Parc d'activités de la Pancarte : aménagement de la tranche 3 et régularisation de la tranche 1 et 2

Le projet et le SAGE

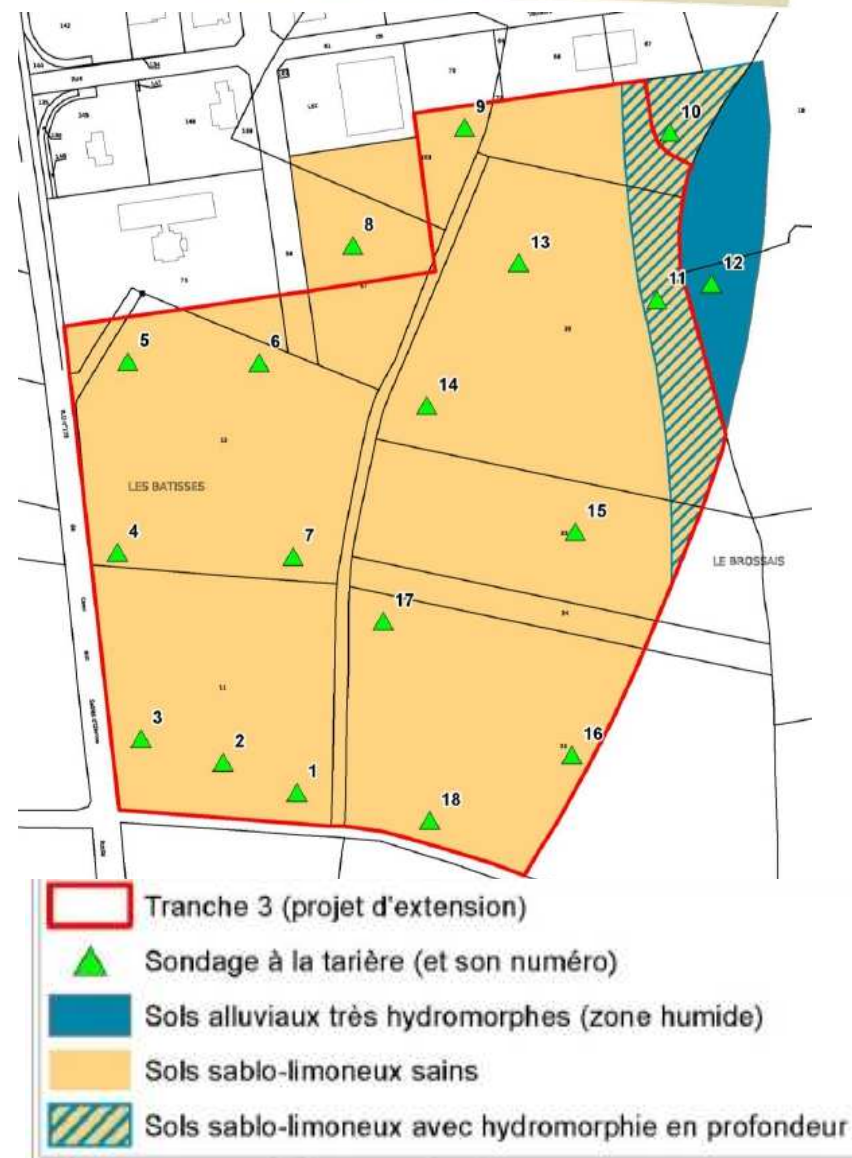
- Zones humides : recherche pédologique et floristique sur l'extension
- Présence de zones humides dans le bas fond – surface 0,49 ha non impactée par la projet
- Présence de zone humide dans le bassin d'infiltration de la tranche 1 Est → imperméabilisé
- Pas de mesures compensatoires prévues

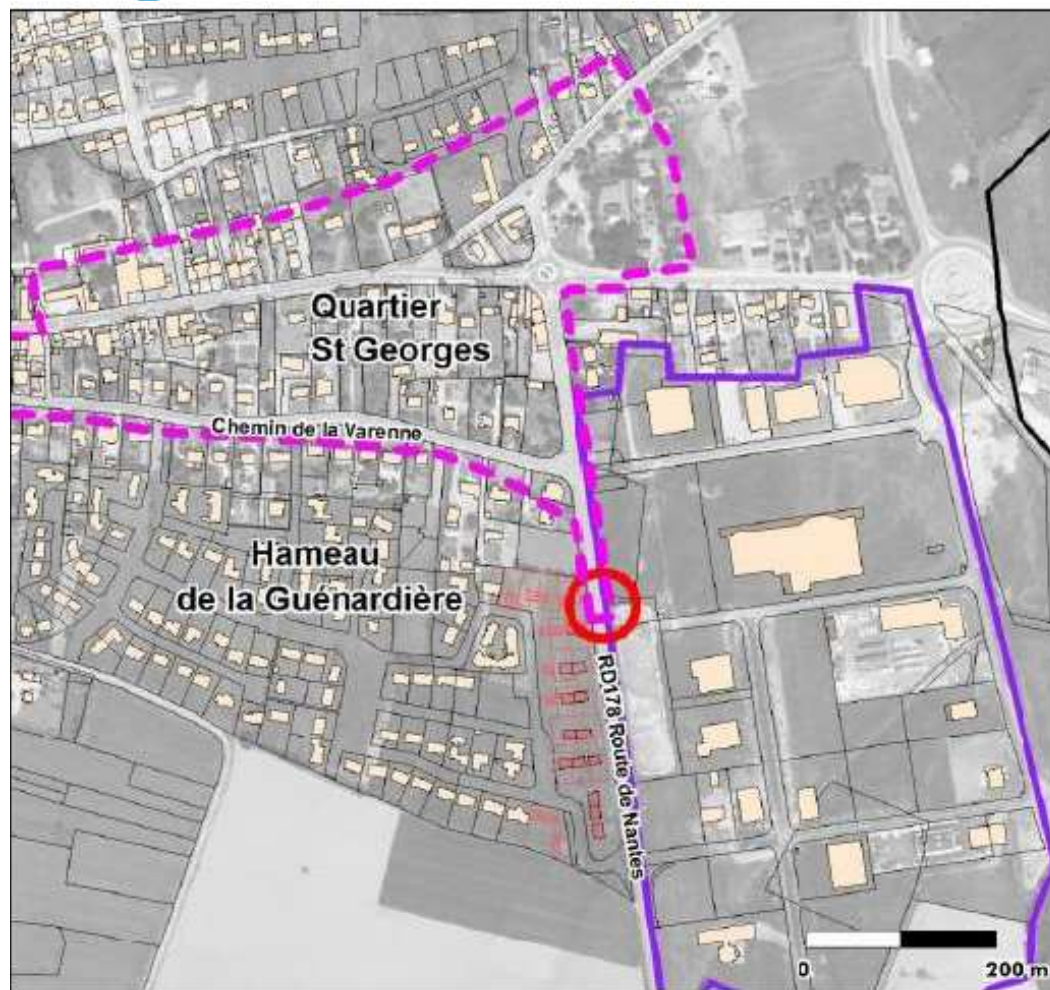
- Raccordement du quartier Saint George à la tranche 1 → bassin Ouest
- Surcreusement de 20 cm du bassin pour accueillir les EP supplémentaires – (pas d'impact sur la nappe à - 1,2m en dessous)
- Dimensionnement 3l/s/ha décennal
- Pas de rejet au milieu naturel en dessous du décennal – décennal mise en charge du réseau de fossés pour contenir le surplus et débordements possibles en amont des installations si → zone inondable
- Franchissement RD 178 actuelle par pont cadre

→ diminution des inondations dans le bourg

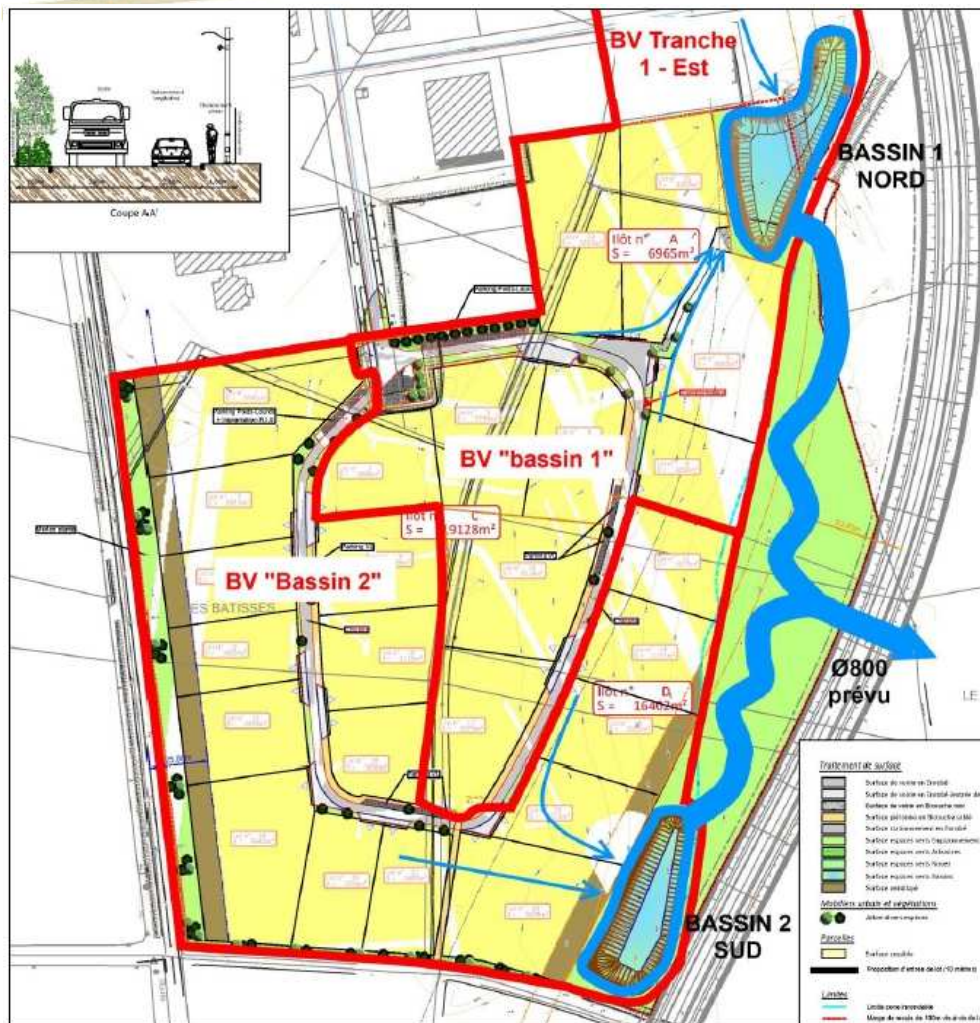
- BV 1 : le bassin d'infiltration de la tranche 1 Est → modifié en bassin de rétention imperméabilisé (pour éliminer les contaminations possibles de la nappe) et agrandi pour contenir pour le BV1 de la tranche 3 et le BV Est de la tranche 1 (+ 1438 m³)
- BV 2 création d'un bassin d'infiltration de 924 m³
- Dimensionnement au décennal – 3 l/s/ha
- Pour des pluies centennales → déversoir de crue → deux noues dans une prairie humide → passage sous le projet de déviation RD 178

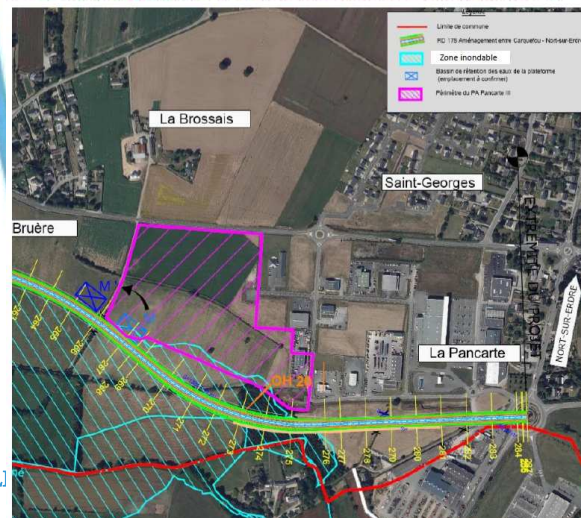
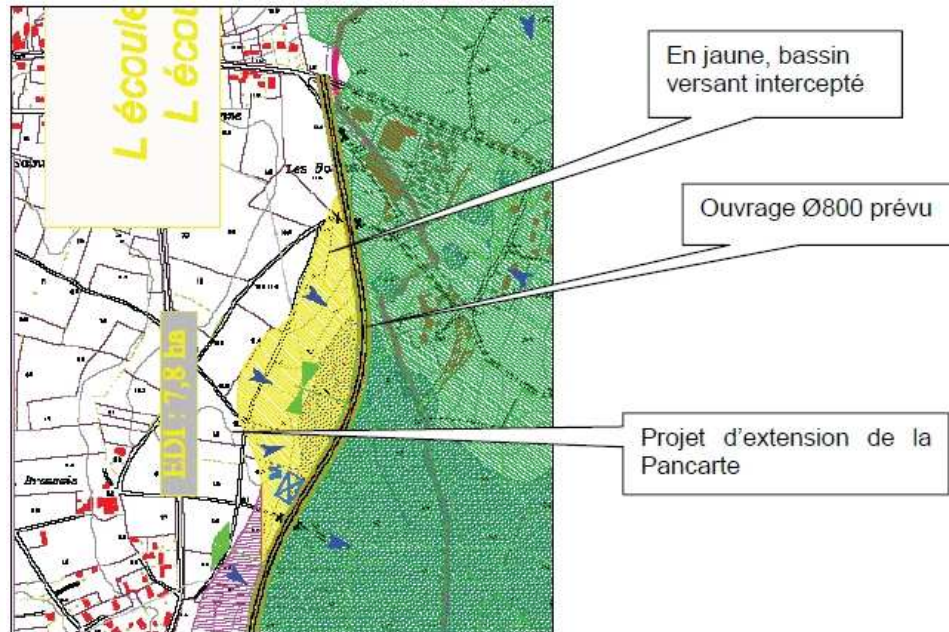
- Franchissement de la déviation de la RD 178
- BV intercepté 7,8 ha
- Ouvrage prévu = diamètre 800
- ➔ Evacuation des pluies centennales difficile
- ➔ Modification des revanches des bassins pour tamponner le surplus d'EP
- ➔ Positionnement du bassin de rétention des EP de la déviation au même endroit que le bassin sud de la tranche 3 ➔ déplacé - sans impact sur la zone inondable

Synthèse

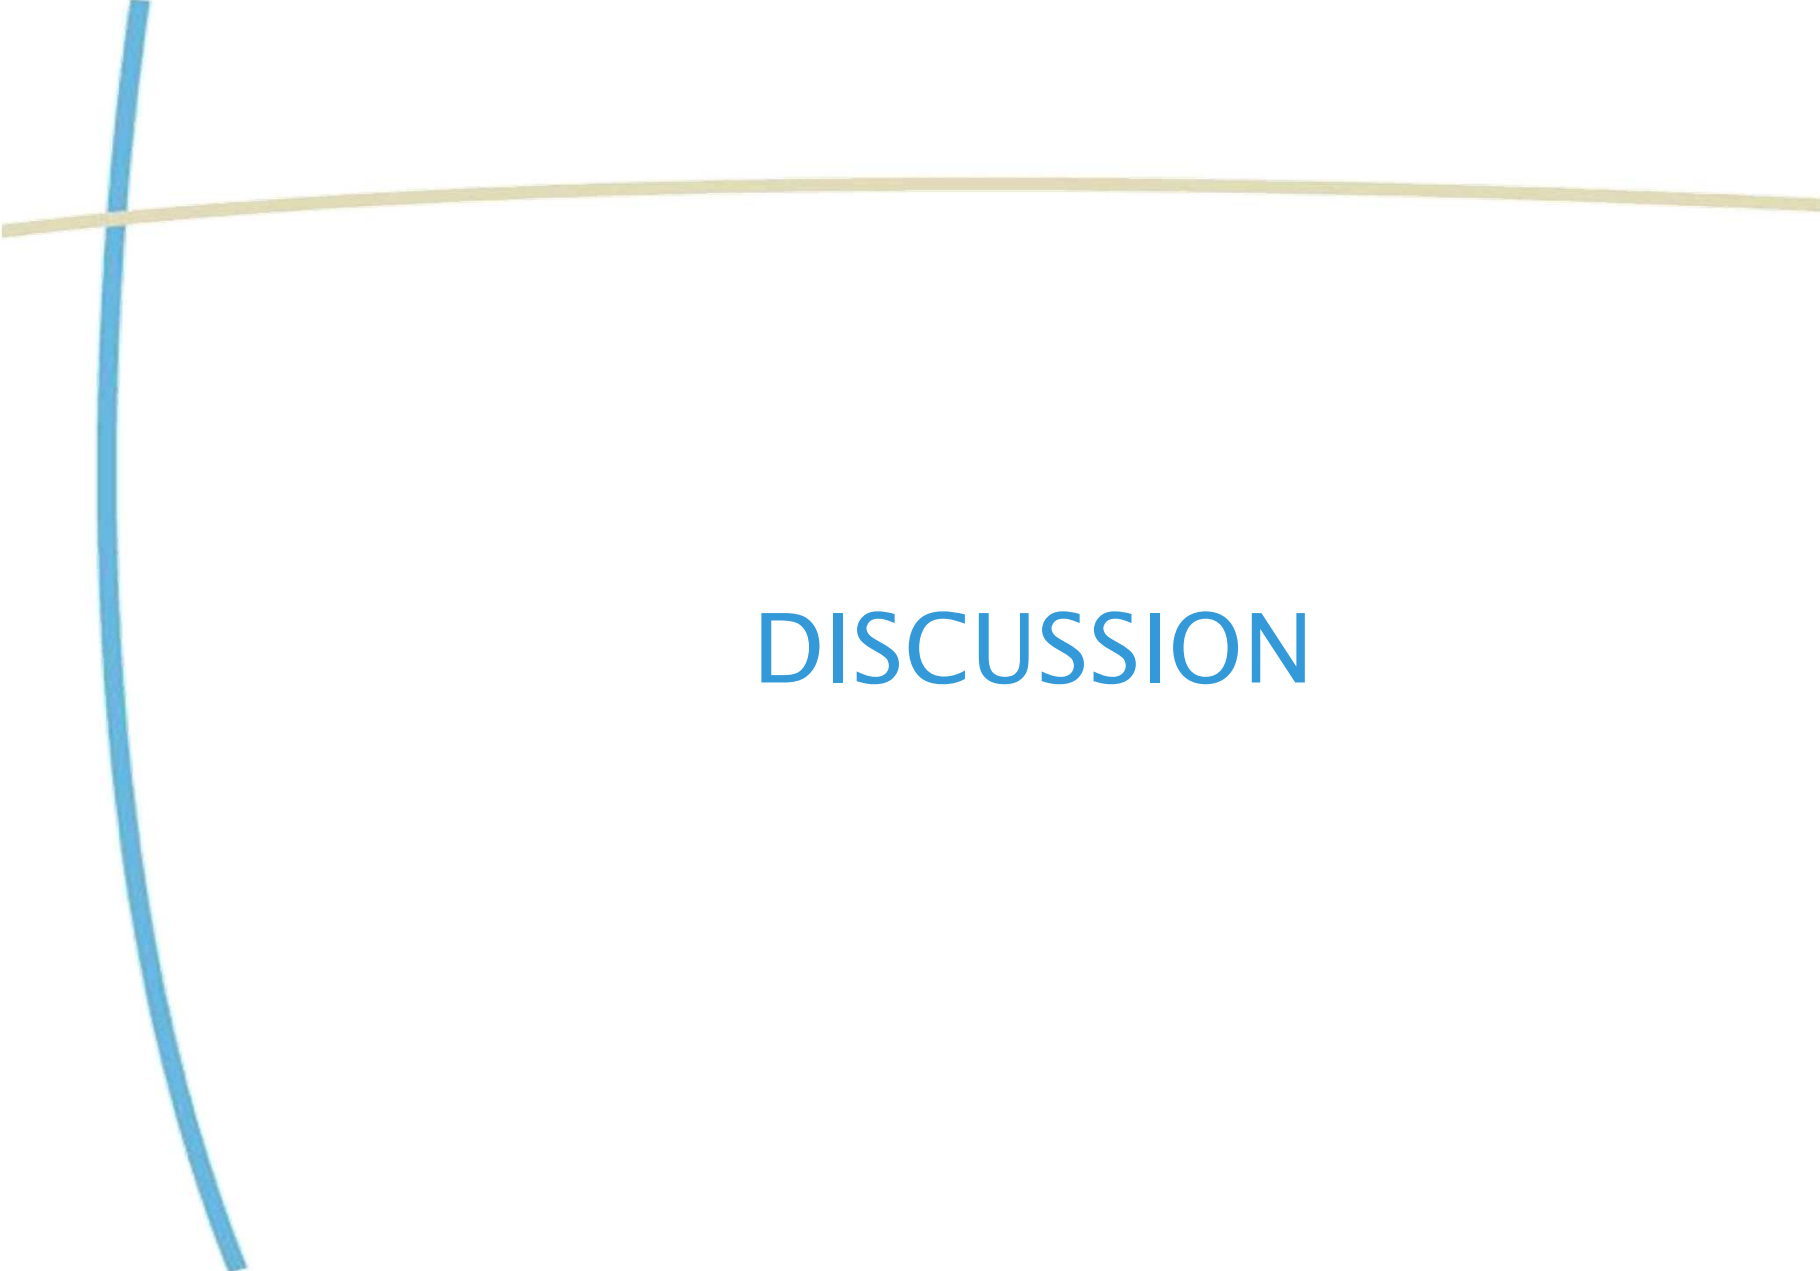
- Qualité des milieux : RAS
- Qualité des eaux usées : RAS
- Inondation / gestion des EP
 - Pas d'impact sur la zone inondable du projet
 - Respect du débit de fuite
 - Pas de suivi qualité des bassin de rétention après aménagement de la 3^{ème} tranche
- Nécessité de bien coordonner les deux projets de la ZAC et de la déviation de la RD 178
